**Всемирный форум для согласования правил
в области транспортных средств**

Правила № 44 (детские удерживающие системы)

**Предложение по поправкам серии 05 к Правилам № 44
(детские удерживающие системы)**

**Представлено экспертом от Международной организации
потребительских союзов (МОПС)***

Схемы знака официального утверждения

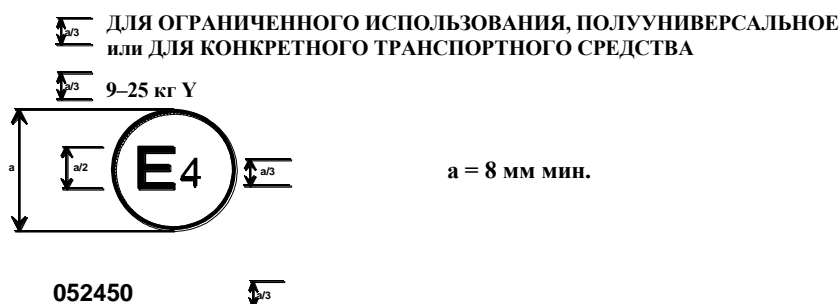
Приложение 2, изменить следующим образом:

Детская удерживающая система, на которой проставлен вышеуказанный знак официального утверждения, представляет собой устройство, которое можно устанавливать на любом транспортном средстве и использовать в весовом диапазоне 9–36 кг (группы I–III); она официально утверждена в Нидерландах (E4) под

номером 052439. Номер официального утверждения указывает, что официальное утверждение было предоставлено в соответствии с требованиями Правил, касающимися официального утверждения детских удерживающих устройств, устанавливаемых в механических транспортных средствах ("детских удерживающих систем"), с внесенными в них поправками серии 05.
